変更対象製品：MF-914Series、CPA-9000Series、CPA-7000Series、CPA-6100、CPA-6200

拝啓 貴社益々ご清栄のこととお慶び申し上げます。
平素は格別なるお引き立てを賜り、厚く御礼申し上げます。
この度使用部材の生産終了の為、下記の通り「抵抗基板変更」を実施します。
誠に恐縮存じますが、よろしくお取り計らい下さいますよう、
お願い申し上げます。

変更内容

変更箇所詳細

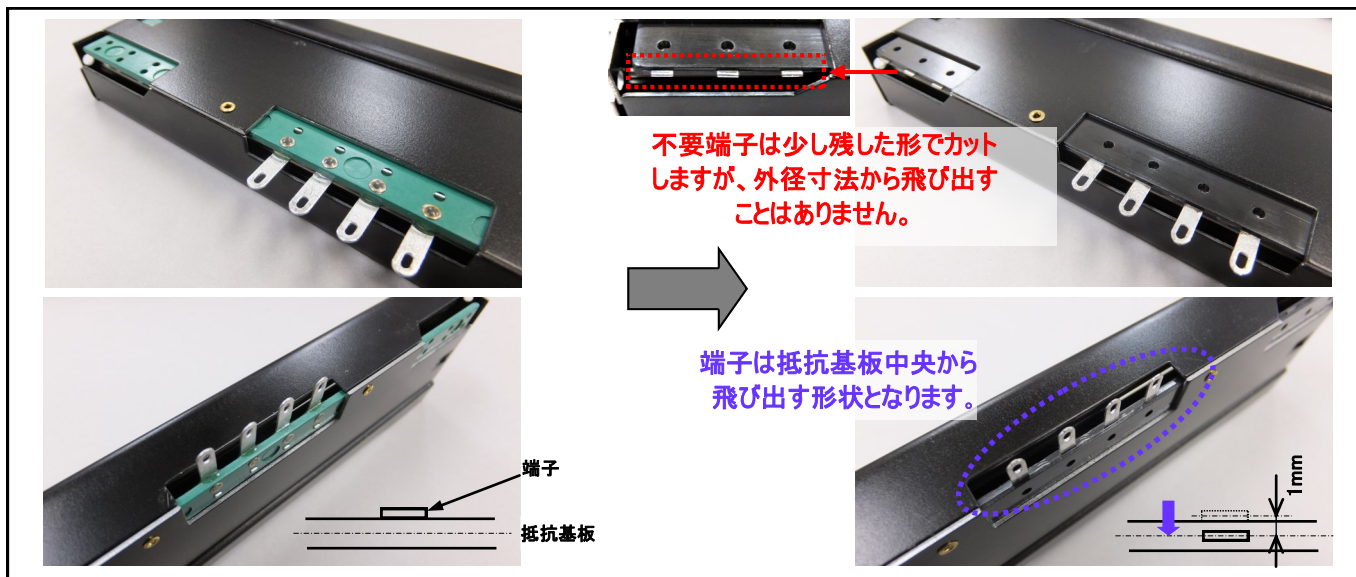
- 変更対象製品抵抗基板に使用されている樹脂が変更（緑→黒）となります。（変更箇所詳細参照）

- ご使用に際し、電氣的仕様は変更ありません。
- 端子がインサートモールド仕様に変更となる為、**端子位置が1mm移動**します。
- 製造上、端子を2回路仕様で構成する必要がある為、**1回路仕様では不要な端子をカット**します。
- **端子サイズが小さく（長さ7.5mm→6mm、幅3mm→2.5mm）**なります。
